DIREZIONE GENERALE ARCHEOLOGIA, BELLE ARTI  
E PAESAGGIO  
Servizio V

*Oggetto:* **CERIGNOLA (FG) – ORTA NOVA (FG): “Impianto eolico localizzato nei Comuni di Cerignola (FG) e Orta Nova (FG) nelle località ‘Salice – La Paduletta’ – composto da 14 aerogeneratori della potenza di 4,2 MW e potenza complessiva pari a 58,8 MW”** [ID\_VIP: 4583]  
Procedura riferita al Decreto legislativo n. 152/2006 – VIA.  
Proponente: Società New Green Energy S.r.l.  
Parere tecnico istruttorio della Direzione generale Archeologia, belle arti e paesaggio (ABAP).

Immagine 1 – Inquadratura territoriale e vincolistica del PPTR.

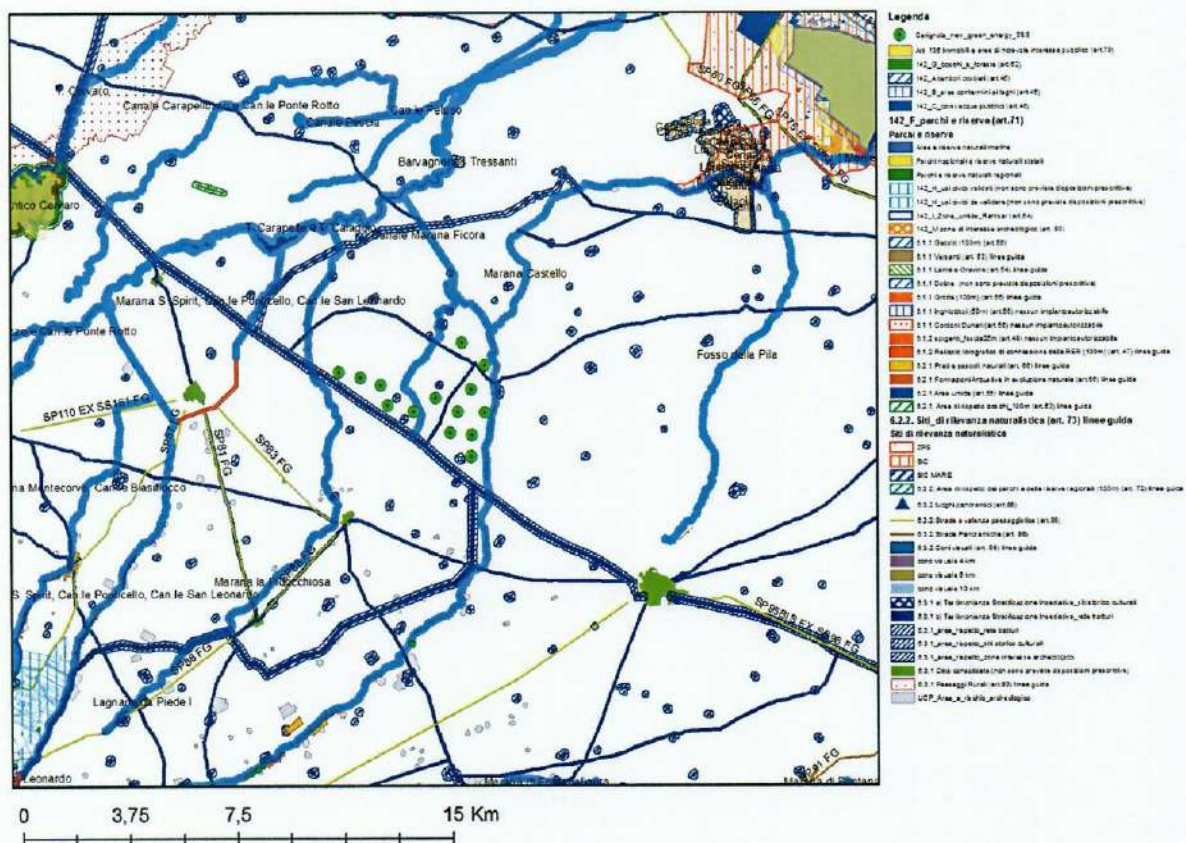
L'impianto proposto è localizzato in un'area caratterizzata da diversi beni sottoposti a vincolo paesaggistico come aree tutelate ex lege D.Lgs. n. 42/2004, art. 142, lettera C “corsi d'acqua pubblici” in particolare “Marana Castello”, “Pedicletta di Zezza”, “Torrente Carapelle e Calaggio” (nonché cartografati nella carta idrogeomorfologica dell'Autorità di Bacino).

La realizzazione degli aerogeneratori in progetto introdurrebbe nelle prospettive e nelle visuali panoramiche percepibili da alcune vie che percorrono i beni tutelati su citati, elementi di disturbo particolarmente impattanti con un'alterazione significativa dei valori paesaggistici presenti.

Vista n. 7 (ante e post-operam) dalla periferia del centro di Stornara, ad una distanza di oltre 4 Km dall'area di progetto.

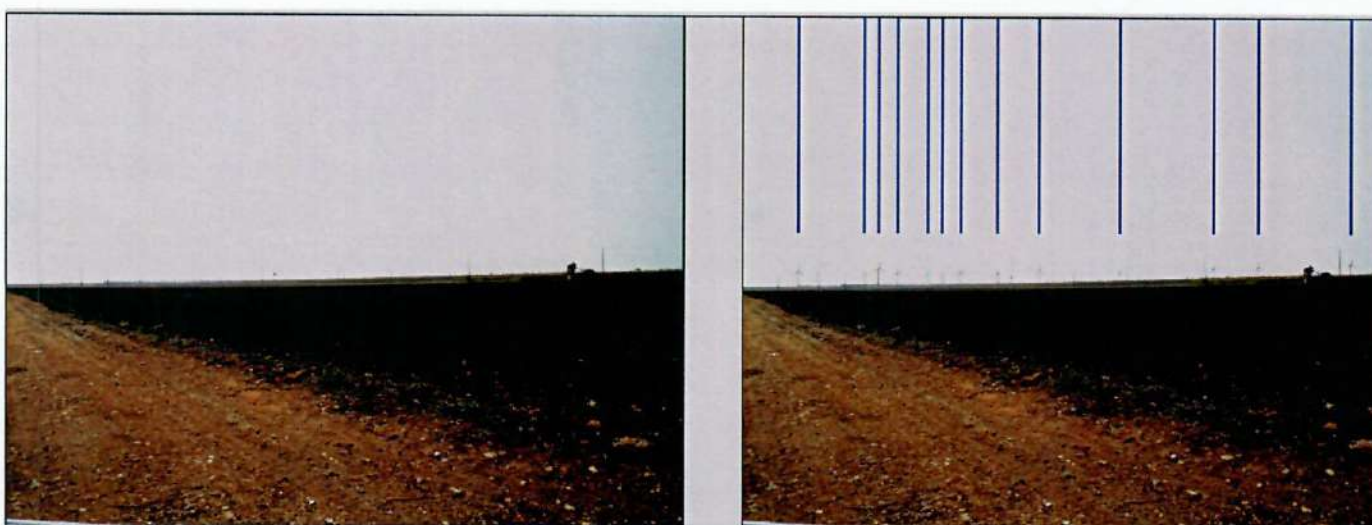
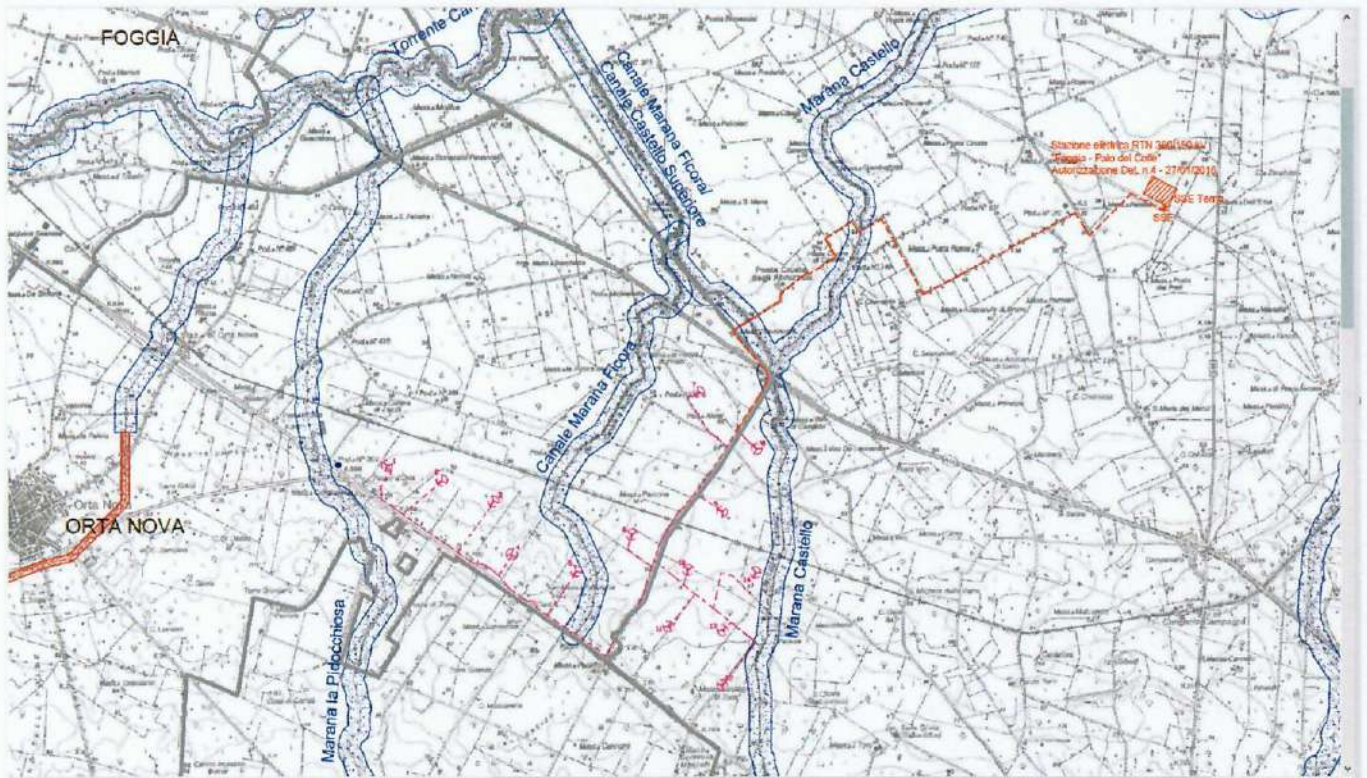
Sotto il profilo *paesaggistico*, l'intervento si colloca in prossimità di beni paesaggistici ed ulteriori contesti. Nello specifico, il PPTR della Regione Puglia segnala "ulteriori contesti" (strade a valenza paesaggistica, strade panoramiche ecc.) che risulterebbero compromessi dalla vicinanza agli aerogeneratori di progetto. Più precisamente, l'impianto eolico interessa un'area caratterizzata dalla presenza di strade paesaggistiche (SP 83, SP 88, SP 81, SP 110), da cui risulta possibile apprezzare il paesaggio della piana bassa e piatta del Tavoliere centrale.

In proposito, va evidenziato che il territorio in cui gli alti aerogeneratori dovrebbero essere collocati è prevalentemente pianeggiante, per cui gli stessi risulterebbero ben visibili, stagliati sull'orizzonte, come dimostrano i fotoinserimenti (elaborato EOL-SIA-11), in particolare i nn. 7 e 12, in cui, sebbene il punto di vista sia posto a oltre 4 km dall'impianto, emergono sullo sfondo, con la loro preponderante dimensione verticale, gli aerogeneratori di progetto. Ciò andrebbe in contrasto con l'art. 86 delle NTA del PPTR, secondo il quale gli interventi che interessano le componenti dei valori percettivi dovrebbero tendere a «salvaguardare la struttura estetico-percettiva dei paesaggi della Puglia, attraverso il mantenimento degli orizzonti visuali percepibili da quegli elementi lineari, puntuali e areali, quali strade a valenza paesaggistica, strade panoramiche, luoghi panoramici e con visuali, impedendo l'occlusione di tutti quegli elementi che possono fungere da riferimento visuale di riconosciuto valore identitario».

Stralcio elaborato EOL-SIA-09, "Carta di centri abitati e beni culturali e paesaggistici nell'area di 50 volte altezza WTG (Linee Guida DM 2010)".

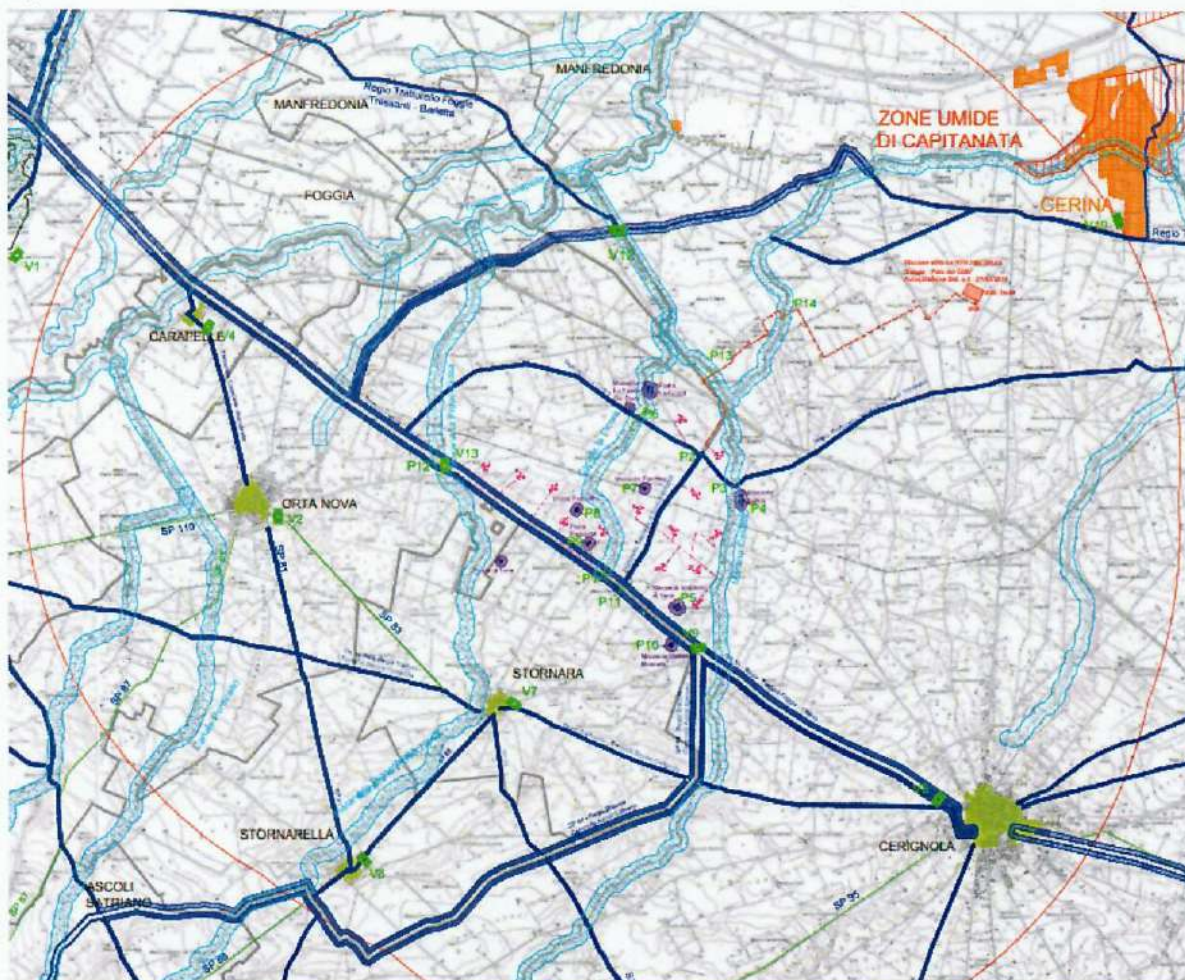
- La vicinanza degli aerogeneratori di progetto ad aree o beni tutelati provoca il rischio di forti alterazioni della struttura paesaggistica e della percezione delle sue componenti. L'impianto, infatti, inserendosi in un paesaggio agrario caratterizzato da visuali aperte dominate da vasti seminativi e pascoli, nonché da corsi d'acqua pubblica ("Marana Ficora/Canale Castello Superiore", "Marana la Pidocchiosa", "Marana Castello"), da tratturi della transumanza (Regio Tratturo Foggia-Ofanto, Regio Tratturello Salpitello di Tonti Trinitapoli, Regio Braccio Cerignola Ascoli Satriano, Tratturello La Ficora, Regio Tratturello Orta Tressanti), dalla presenza di importanti testimonianze della stratificazione insediativa, segni antropici, questi, di elevato valore storico-culturali individuati dal PPTR, andrebbe non solo ad alterare le visuali panoramiche, introducendo, nelle prospettive e nei coni visuali, elementi di disturbo ma, più

complessivamente, indurrebbe un'alterazione significativa dei caratteri identitari e storicizzati del paesaggio agrario, 'costruiti' e sedimentati nel tempo dalla secolare vicenda umana che ha modellato il territorio.
